TK-1-2123  
平成30年9月21日

#### 強度計算対象の追加について

第3回補正申請にあたり、要目表と強度計算書の整合性チェックを実施した折、以下の設備について、計算書に記載されておらず不足していることを確認しました。

工事計画認可申請 第 9-3-230 図  
東海第二発電所

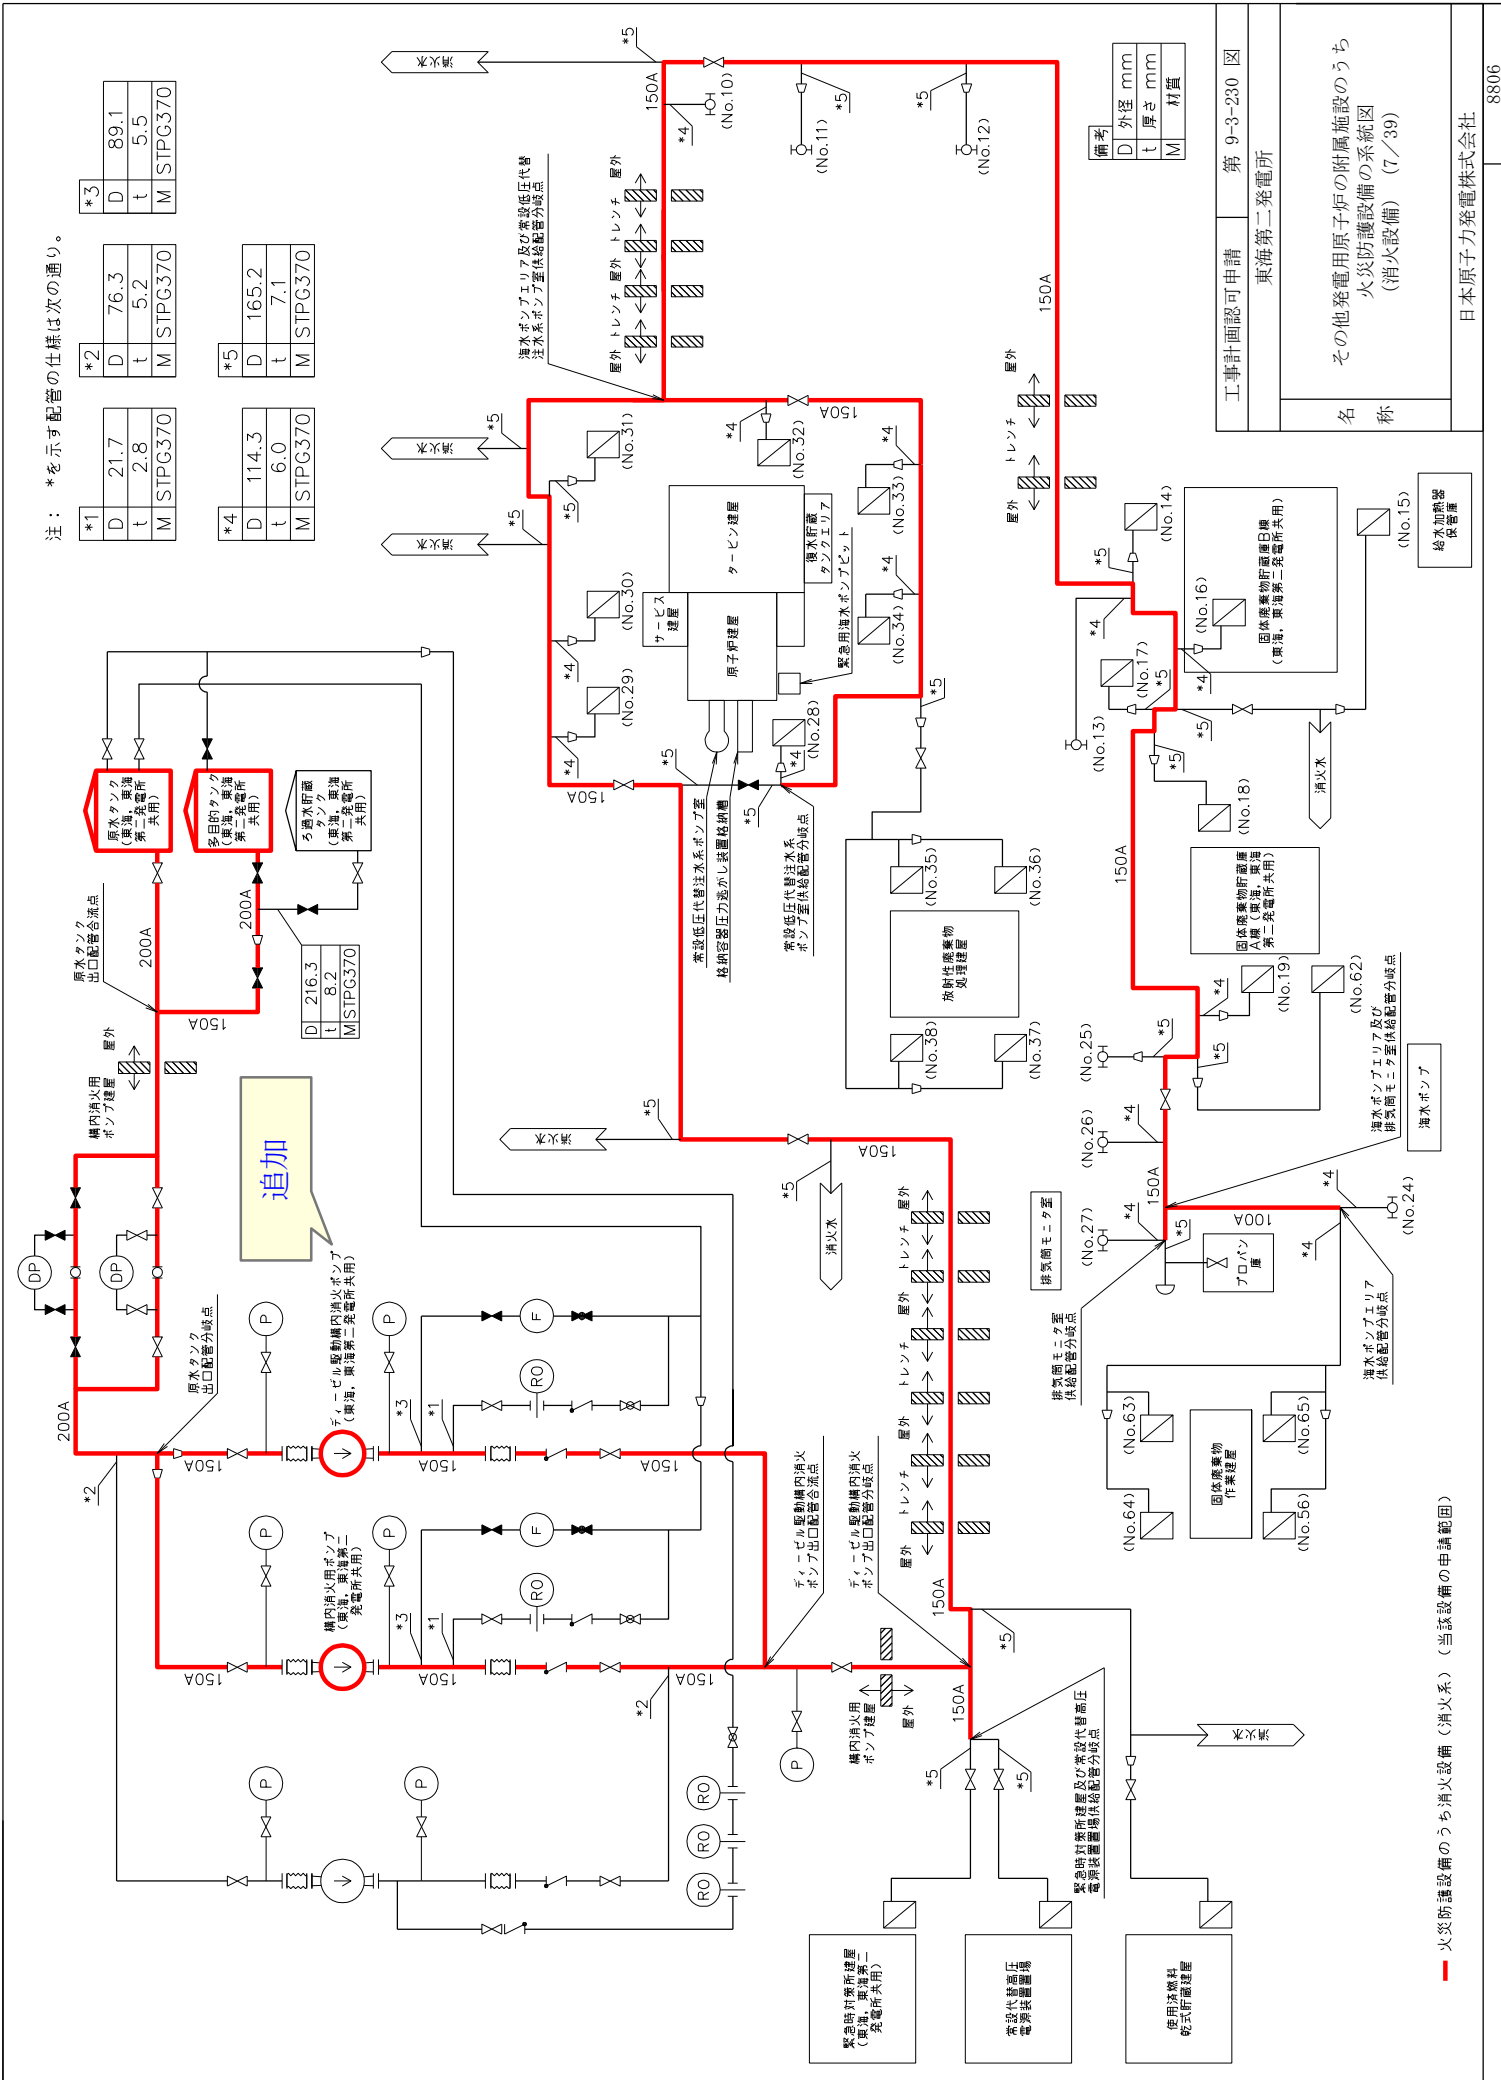
#### ○ディーゼル駆動構内消火ポンプ内燃機関

対象計算書：V-3-別添4 発電用火力設備の技術基準による強度に関する説明書

不足理由：当該ポンプは当初申請予定ではありませんでしたが、設置許可側の審査過程で工事計画の申請対象となりました。設備は新設です。

設備設計情報が確定した後に計算書へ速やかに反映すべきでしたが、弊社設備担当部署との連携不足により、今回記載漏れが生じてしまいました。
